**Stérilisation Centrale à Martigny  
Nouveau Bâtiment**

Concours de projets d'architecture  
en procédure sélective

**RAPPORT DU JURY**  
**11 avril 2014**

### 9.3 1006 steribox

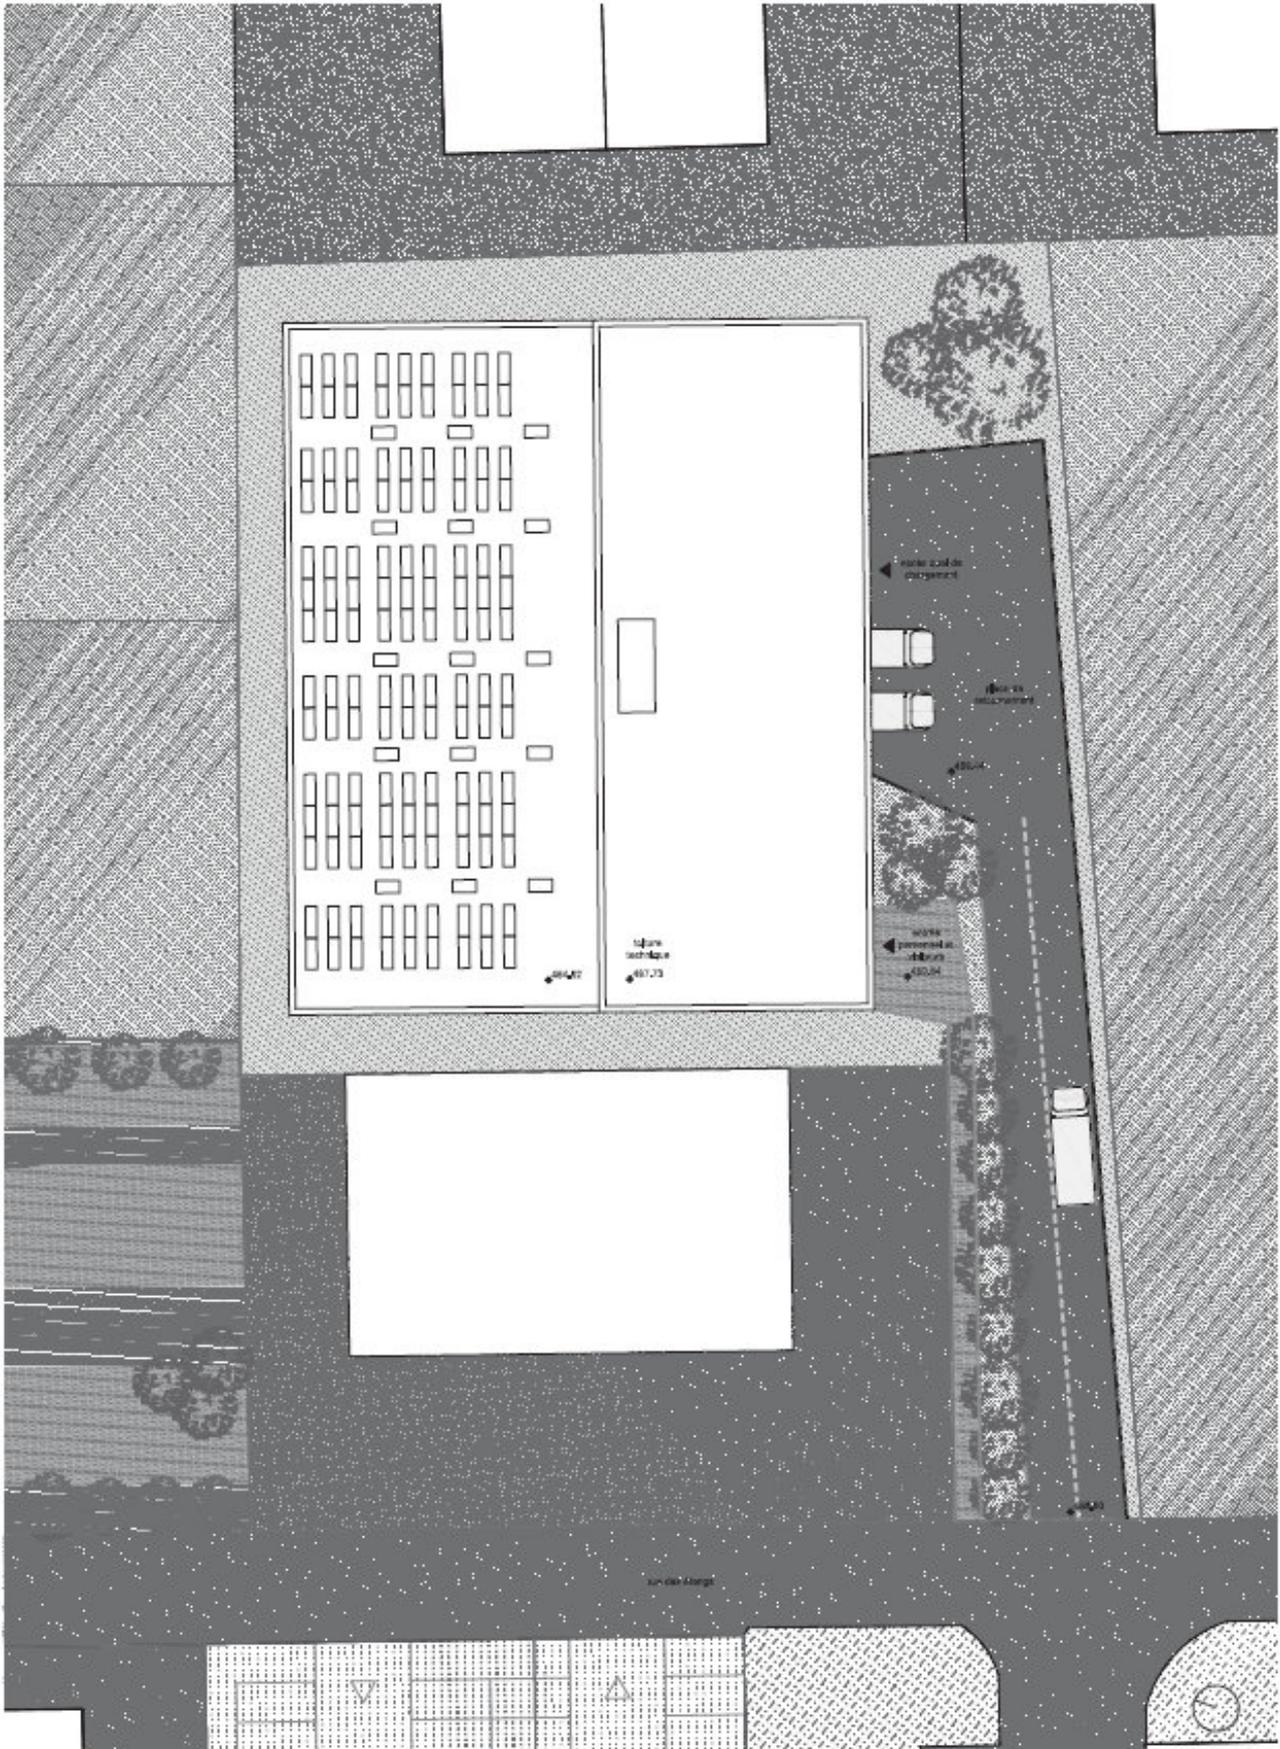
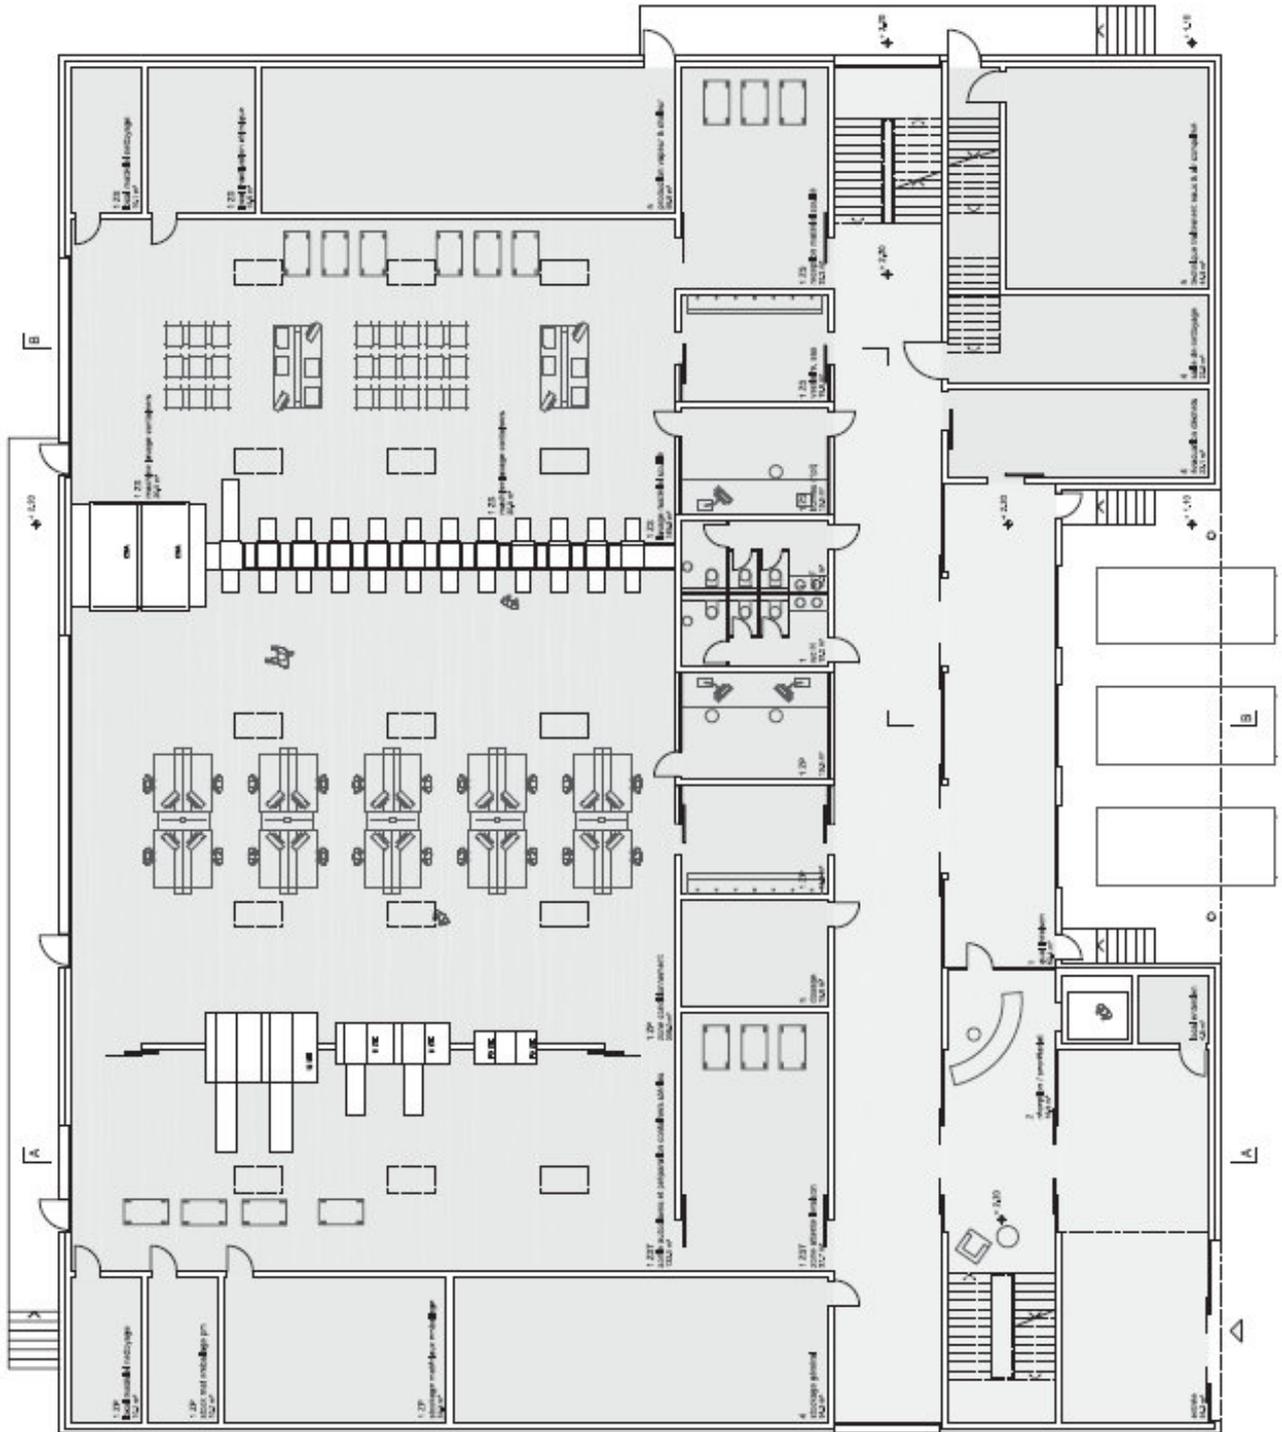
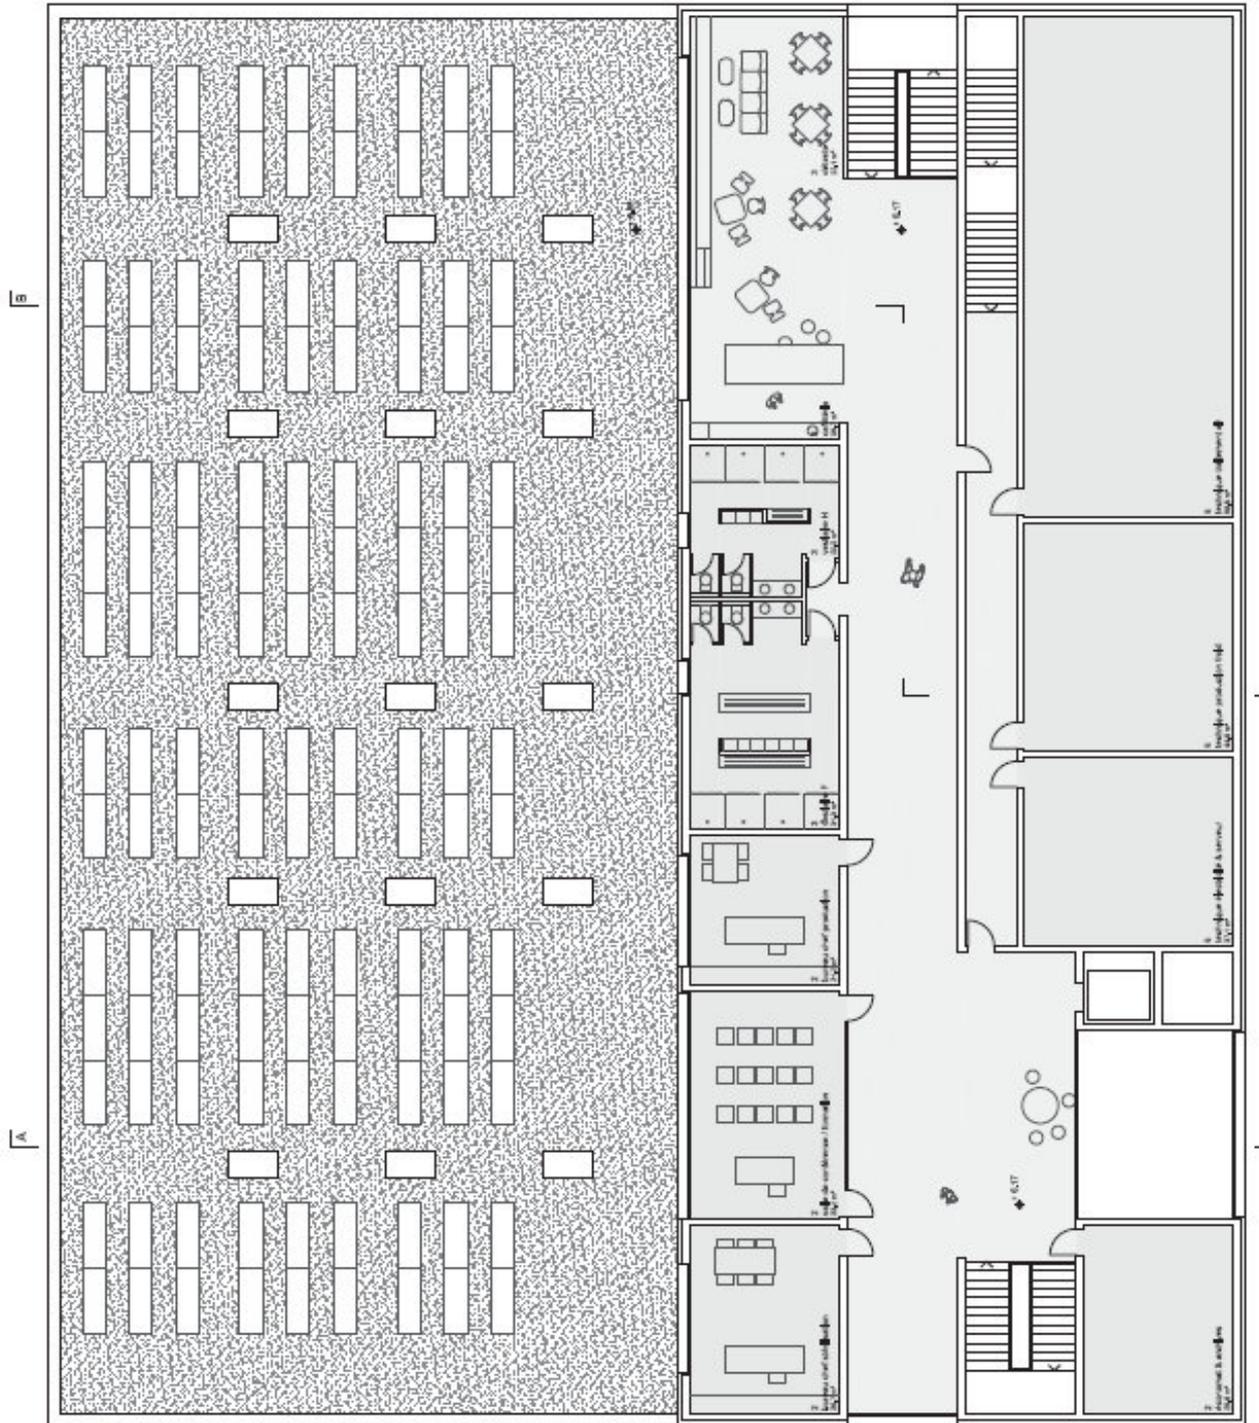
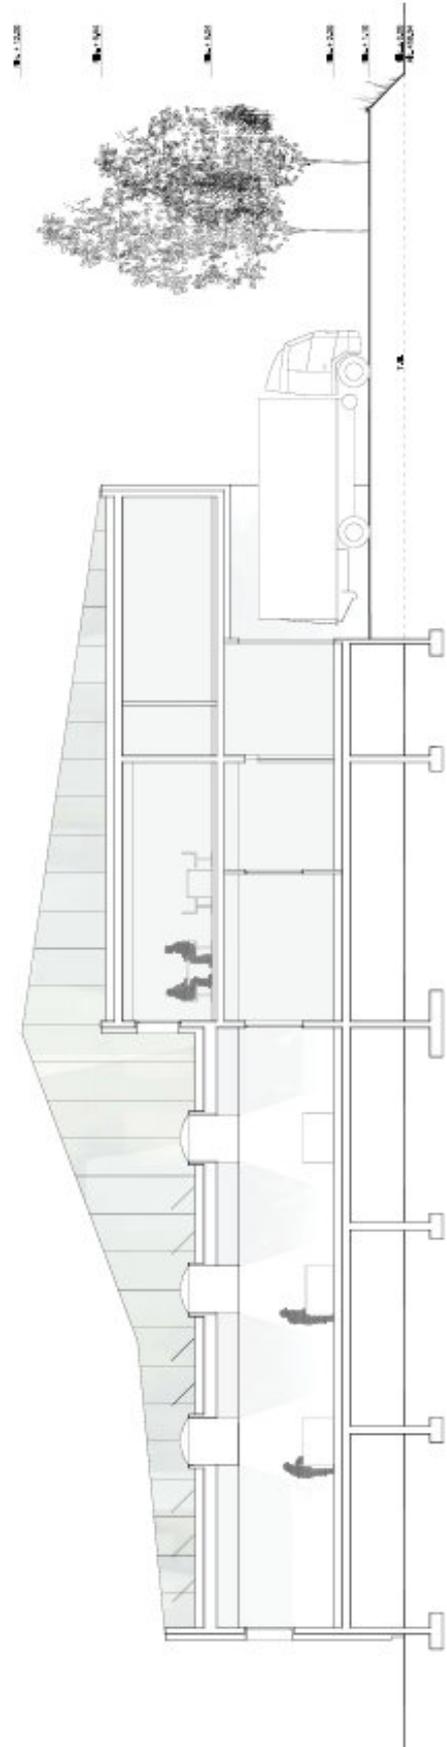
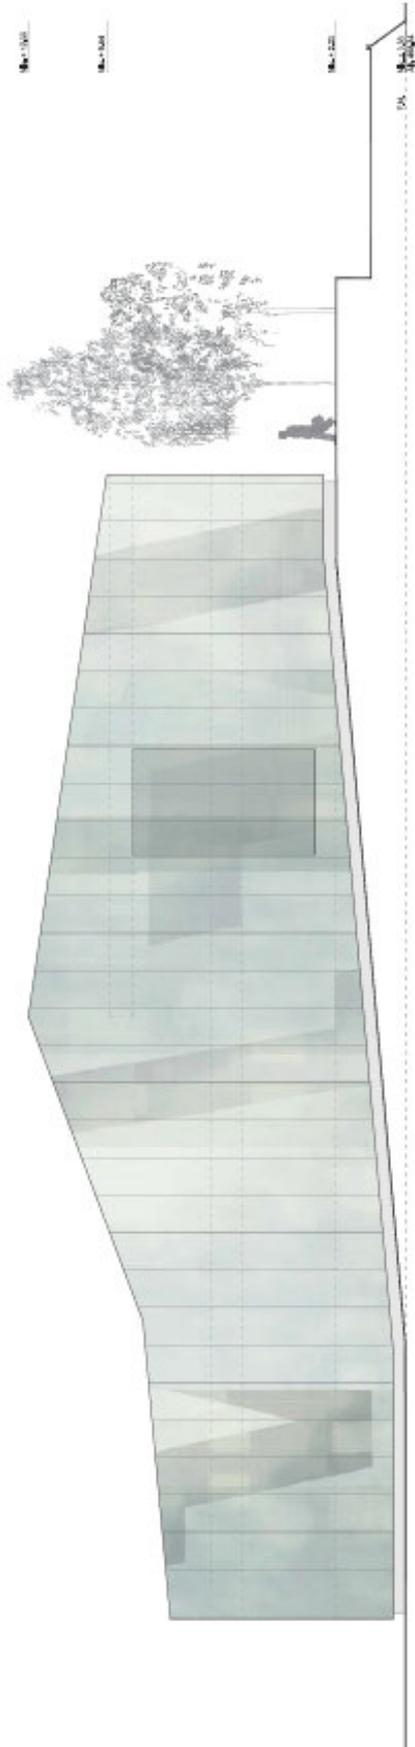
La position des locaux technique à l'étage est trop excentrée par rapport aux locaux de stérilisation.

En ce qui concerne l'énergie, malgré l'originalité d'une distribution par poutres active l'étude semble plus le produit d'une succession de principes que d'un véritable concept en adéquation avec la problématique spécifique à une "usine" de stérilisation.

Concernant la structure, il s'agit d'un bâtiment en béton-armé avec un système porteur conventionnel composé de dalles plates et stabilisée par des voiles.

Le bâtiment est une caisse rigide et sa structure porteuse convient très bien aux sollicitations sismiques.

Cette forte emprise a pour conséquence le rejet complet des places de parc sur une autre parcelle et ne permet pas une réponse satisfaisante pour les accès piétonniers et camions qualifiés chacun par une rampe contiguë mais de pentes différentes.

En voulant répondre à chacune des contraintes le projet souffre d'un manque d'unité que la formalisation de la façade en verre essaye de masquer en niant à la fois la volumétrie et son contenu.
